Opmerkingen qua presentatie (C'est le ton qui fait la musique)1.Naam achtergrond rapport:

Hoofdrapport MER

Memo

Betreft **2e reactie op risicoanalyse Churchill Avenue**

Figuur: Simulatie Churchill Avenue 2030 aan het begin van de avondspits (bovengronds)

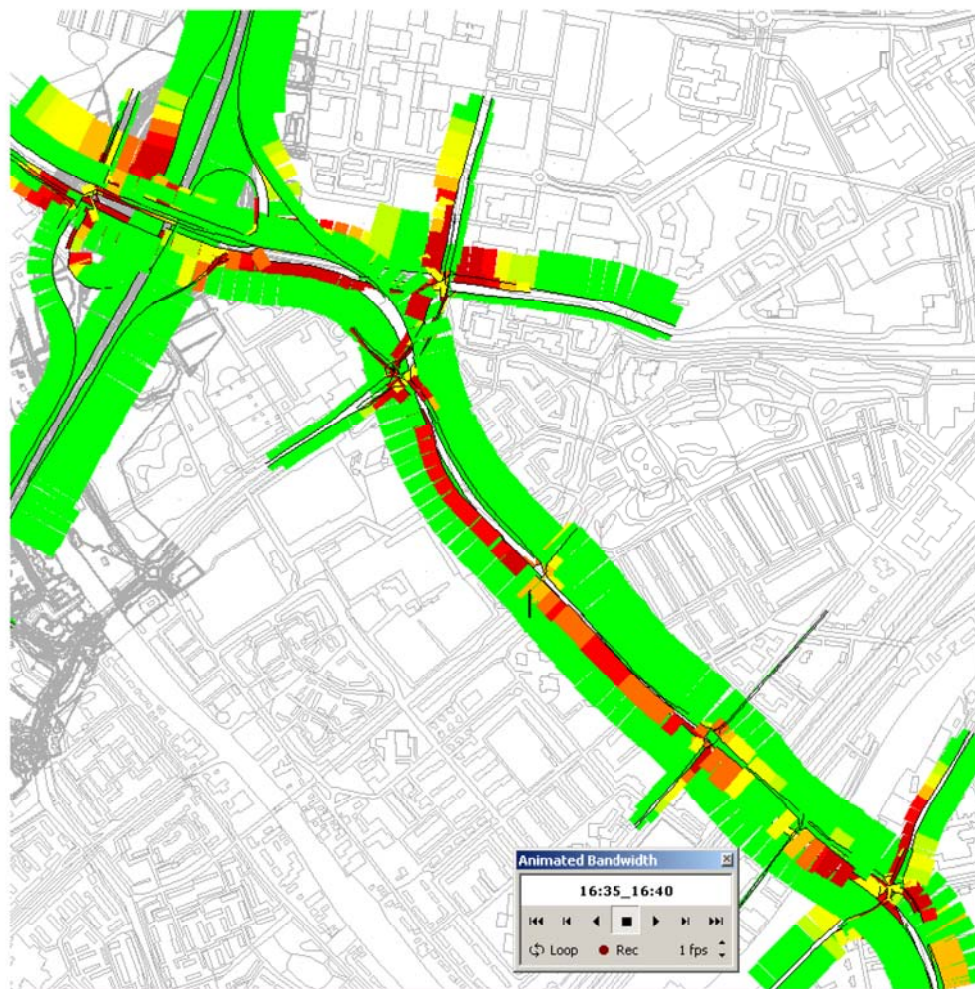
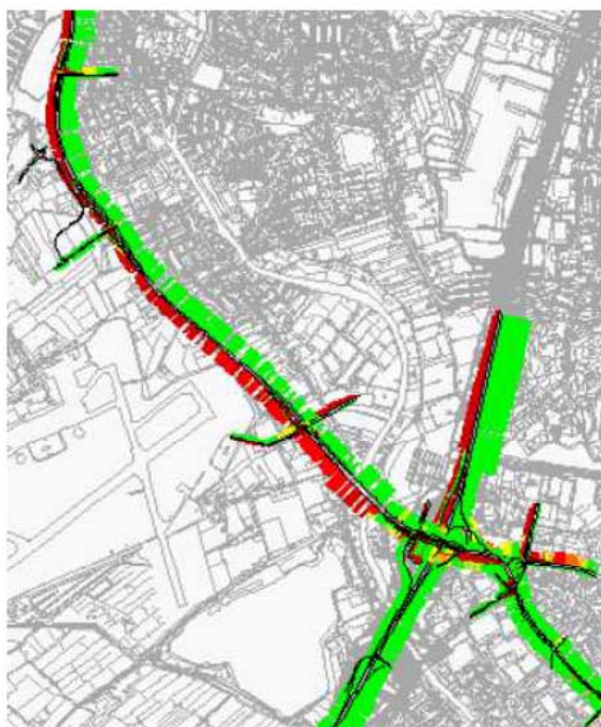
In Churchill Avenue kunnen de rotondes op de Doctor Lelylaan en het kruispunt Haagweg de verkeersdruk in 2030 niet meer verwerken. Dit leidt tot terugslag, zowel op de Doctor Lelylaan en Churchill Avenue als op de aansluitende dwarsverbindingen. Onderstaande afbeelding uit het dynamische verkeersmodel laat dit zien. In Zoeken naar Balans is deze terugslag op de Doctor Lelylaan, omdat doorgaand verkeer over deze weg geen oponthoud ondervindt van invoegend verkeer vanuit de omliggende wijken. Consequentie is wel dat verkeer uit de omliggende wijken meer moeite ondervindt om de Doctor Lelylaan op te rijden dan in Churchill Avenue. De dynamische modelsimulaties laten dit ook zien (opname 16:35 uur).

TMU09859 CA met BSP via NRG – TCA optie 1

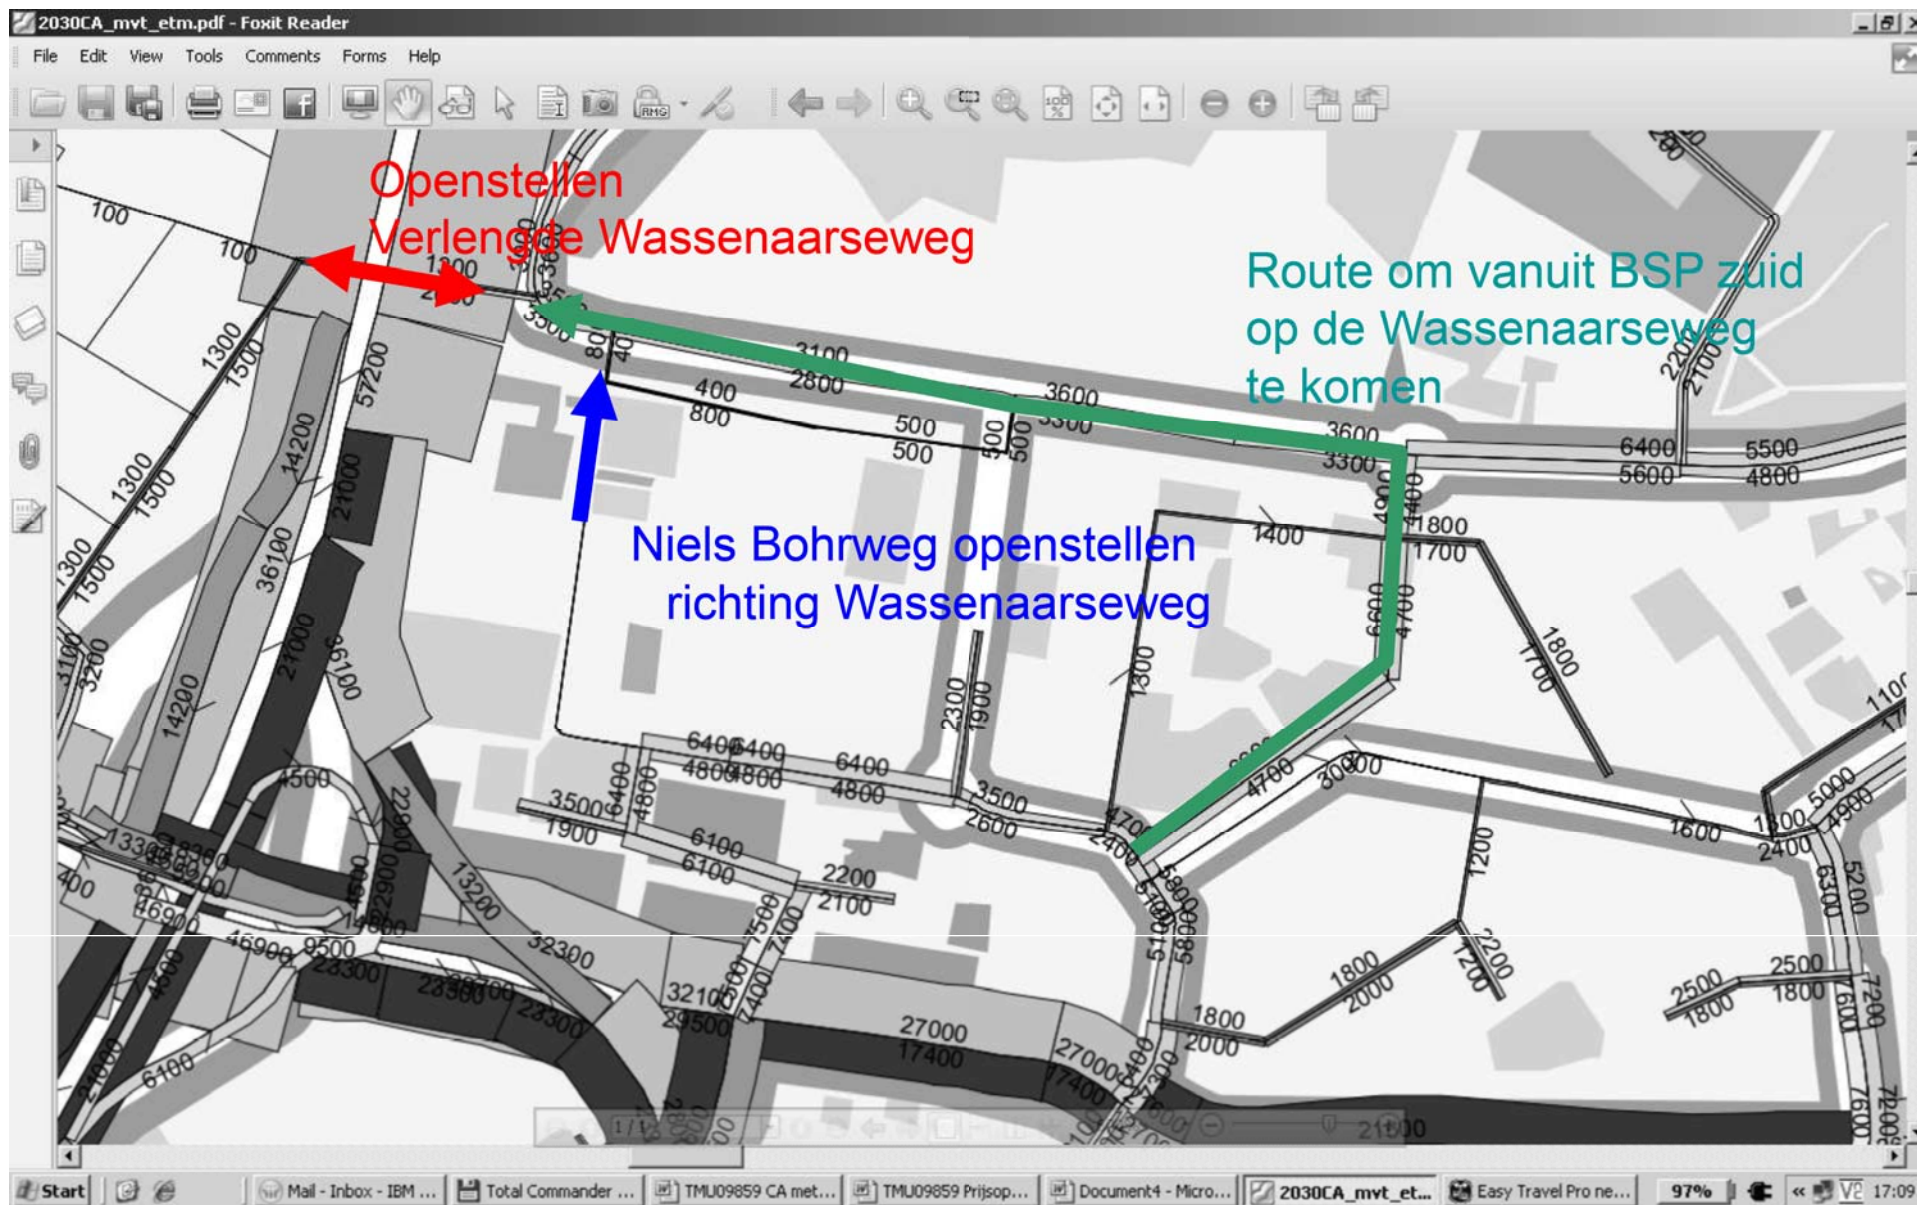
TCA is van mening dat de Max Planckweg of de Niels Bohrweg opengesteld moet worden. Anders gaat het verkeer alsnog 'verkeerd' rijden in het model met de 180 graden keerbeweging op de KLW (gebeurd er dus niets). Wij zien daar 3 mogelijkheden toe:
